ПАСПОРТ ДОСТУПНОСТИ

объекта социальной инфраструктуры (ОСИ) № 23

объект: Федеральное государственное бюджетное образовательное
учреждение высшего образования «Тульский государственный университет»,
ФГБОУ ВО «ТулГУ» (Общежитие № 7)

**АКТ ОБСЛЕДОВАНИЯ
объекта социальной инфраструктуры
К ПАСПОРТУ ДОСТУПНОСТИ ОСИ № 23**

Фото 2

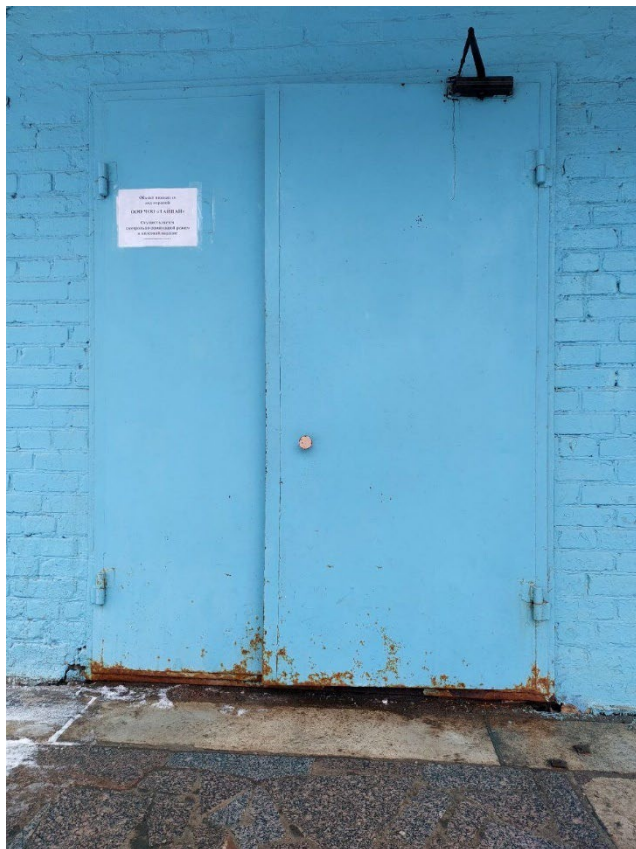
2, 3	Ширина проступи и высота ступеней не соответствует действующим нормативам	К, О, С	Следует принимать ширину проступей ступеней от 0,35 до 0,4 м (или кратно этим значениям), высоту ступеней - от 0,12 до 0,15 м. СП 59.13330.2020 п. 5.1.12	Капитальный ремонт

Фото 8

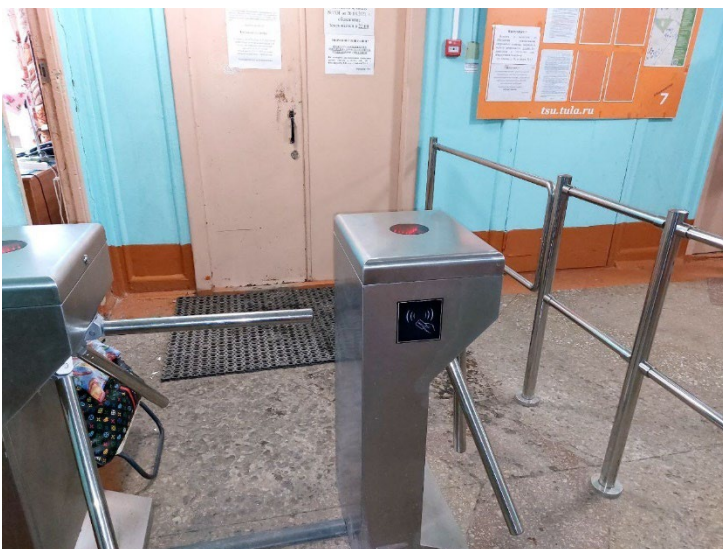
3.1	Коридор (вестибюль, зона ожидания, галерея, балкон)	есть		8, 9, 10	В холлах не оборудованы места отдыха и ожидания для инвалидов	К, О, С, Г, У	Обеспечить зону отдыха и ожидания для инвалидов оборудованную информационным знаком «Место для инвалидов», скамьей с опорой для спины и подлокотником (п. 5.3 СП 59.13330.2020)	Текущий ремонт
				8, 9, 10	Отсутствует место для собаки – поводья	С	Предусмотреть для собаки-поводыря специальное место для отдыха/ожидания, минимальный размер которого составляет 1,5 м2 с возможностью фиксации собаки на свободном поводке (п. 6.2.5 СП 59.13330.2020; ФЗ 181 ст. 15 п.7)	Текущий ремонт
				9, 10	Отсутствуют поручни на путях движения	С, О	Установить поручни с обеих сторон коридора в качестве средства поддержания равновесия и указания направления для людей с нарушением опорно-двигательного аппарата, ослабленных физически, слабовидящих или слепых пользователей,	Текущий ремонт

Фото 9

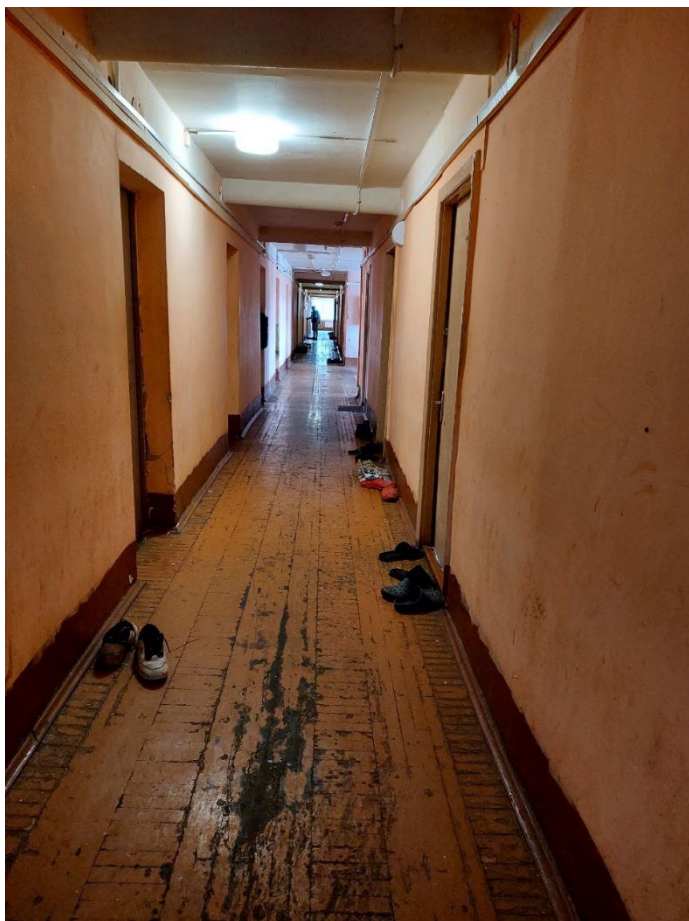
3.5	Дверь	нет						
3.6	Пути эвакуации (в т.ч. зоны безопасности)	есть		9, 10, 11, 12	Отсутствуют указатели направления движения для инвалидов на путях эвакуации, выполненных на светонакопительных информационных табличках	К, О, С, Г, У	Предусмотреть указатели направления движения на путях эвакуации, выполненные на светонакопительных информационных табличках (планы эвакуации, направление движения при эвакуации). К доступному выходу /входу	Текущий ремонт

Фото 13

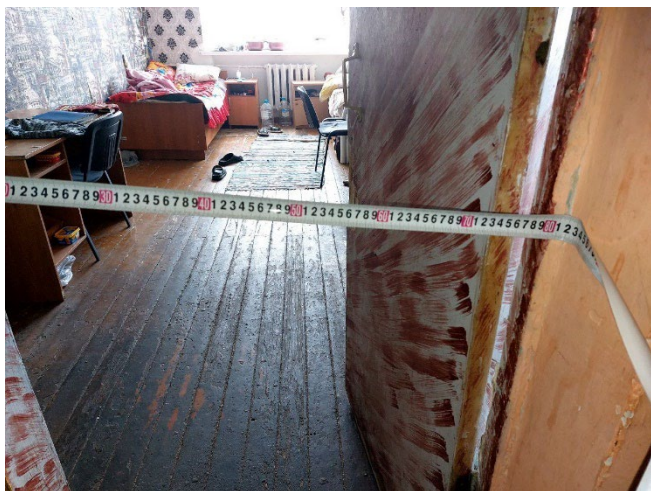
4.1	Жилые помещения	есть		13, 14	Не выделены жилые комнаты для инвалидов	К, О, С, Г, У	В общежитии следует обеспечить жилые комнаты, доступные для людей группы мобильности М4, и комнаты, доступные для людей групп мобильности М2, М3; их расчетное число принимают по таблице Б.1 приложения Б СП 59.13330.2020, но не менее одной жилой комнаты для инвалида на кресле-коляске. Планировочные решения жилых комнат общежитий для инвалидов на креслах-колясках должны предусматривать свободные пространства диаметром не менее 1,2 м перед входной дверью, перед входом в санузел, непосредственно в санузеле, около кровати, перед шкафами и окнами (п. 7.1.1 СП 59.13330.2020)	Капитальный ремонт,

13	Ширина дверных проемов менее 0,9 м	К, О, С	Установить двери с шириной рабочей створки не менее 0,9 м в свету. Если дверные проемы находятся в несущих конструкциях, допускается уменьшить ширину дверного проема в свету до 0,8 м (п. 6.1.5 СП 59.13330.2020)	Капитальный ремонт
				15	Высота дверных порогов более 0,014 м	К, О, С	Установить перекатные пандусы на ширину дверного проема в местах перепада высот (при капитальном ремонте высота порога дверного проема не должна превышать 0,014 м одного элемента) (СП 59.13330.2020 п. 6.2.4)	Текущий ремонт
				13,14	Жилые комнаты не предусмотрены для инвалидов	К,О,С, Г,У	Не менее одного номера (жилой комнаты) предусмотреть для инвалида на кресле-коляске. Рекомендуется оборудовать одну универсальную доступную комнату для инвалидов размерами не менее 14-16 кв.м.	Текущий ремонт
				13,14	Не оборудованы доступные спальные места	К,О	Разместить рядом со спальным местом для инвалида опоры для само поднимания, в том числе линейные или угловые поручни.	Текущий ремонт

Фото 18

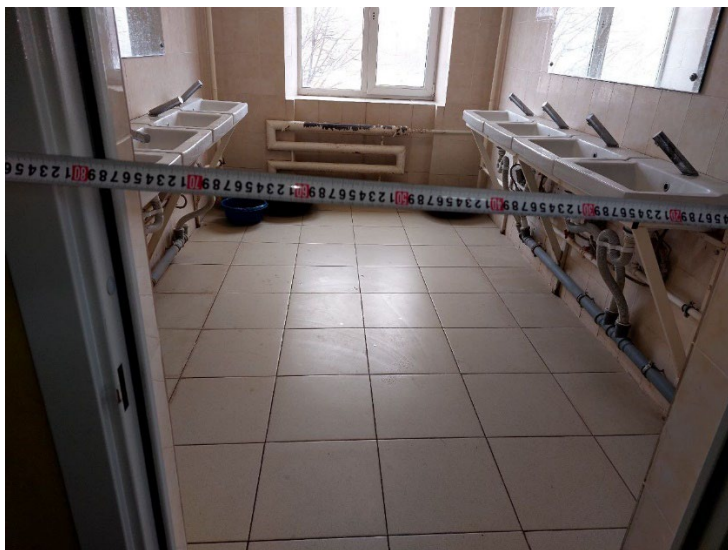
для тростей.		0,85 (0,9м), сбоку от унитаза установить травмобезопасные крючки для тростей, костылей и других принадлежностей на высоте 1,1 м (п. 6.3.3. СП 59.13330.2020)	
				18	Отсутствует поворотное зеркало.	К, С, Г, О, У	Установить поворотное зеркало на доступной для инвалидов-колясочников высоте от уровня пола (от 0,85 до 1,1 м)	Текущий ремонт
				18	Отсутствует опорный поручень для раковины	К, О, С	Установить для раковины поручень для опоры инвалидов при пользовании умывальниками п. 5.5.14 ГОСТ Р 51261-2022	Текущий ремонт
				18	Ширина дверного проема менее 0,9 м.	К, О, С, Г, У	Установить двери с шириной рабочей створки не менее 0,9 м в свету. Если дверные проемы находятся в несущих конструкциях, допускается ширина дверного проема в свету до 0,8 м (п. 6.1.5 СП 59.13330.2020)	Капитальный ремонт
